WZP.271.1.18.2020.AS

Płock, dnia 4 marca 2020 roku

Dotyczy: postępowania o udzielenie zamówienia publicznego pn: **Budowa boiska, zjazdu linowego oraz placu zabaw wraz z chodnikiem i elementami małej architektury w ramach zadania inwestycyjnego pn: „Zagospodarowanie Parku nad Jarem na Osiedlu Skarpa” w Płocku.**

Receptura mieszanki betonowej nr.

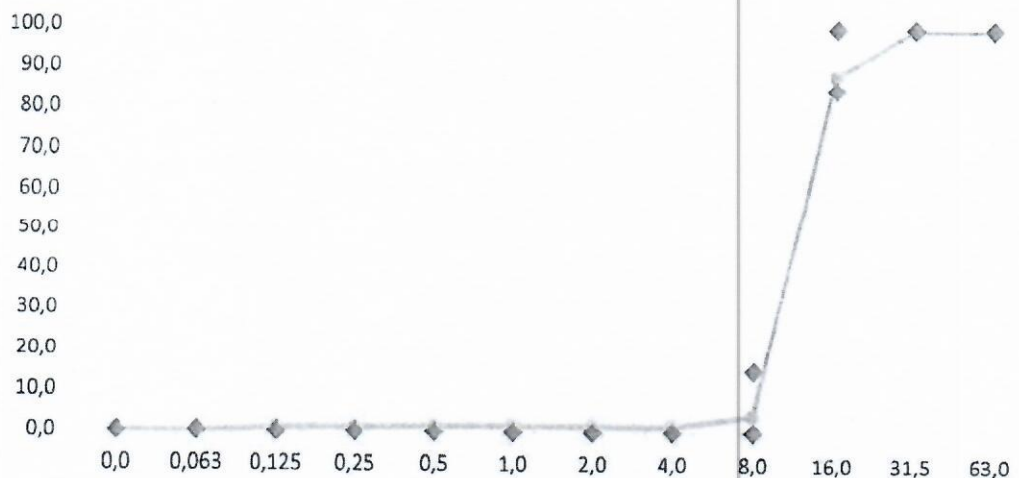
W związku z brakiem możliwości wyprodukowania betonu jamistego C12/15 według receptury zawartej w projekcie przez okolicznych producentów prosimy o odpowiedź czy Zamawiający uzna inną recepturę wykonania betonu jamistego C12/15 niż zawartą w Dokumentacji Projektowej przy zapewnieniu lepszej przepuszczalności dla wody, ponieważ beton jamisty według załączonej receptury będzie zawierał tylko kruszywo 8/16 oraz użycia do sklejenia dużych ziaren kruszywa cementu i superplastyfikatora polimerowego zamiast cementu i napowietrzacza, zaproponowanego w recepturze przez Projektanta.

Naszym zdaniem napowietzacz w betonie jamistym (jak w dokumentacji) nie spełnia swojej podstawowej roli jaką jest zwiększenie mrozoodporności, gdyż beton jamisty już sam w sobie cechuje się dostateczną mrozoodpornością z uwagi na to, że zamarzająca woda wypełnia puste przestrzenie między dużymi ziarnami kruszywa nie niszcząc jednocześnie struktury betonu.

W załączeniu zanonimizowana receptura betonu jamistego C 12/15, prosimy o jej zaakceptowanie.

Zamawiający zaakceptuje recepturę betonu pod warunkiem zachowania parametrów wytrzymałościowych i wodoprzepuszczalności nie gorszych niż wg. parametrów wskazanych w dokumentacji.
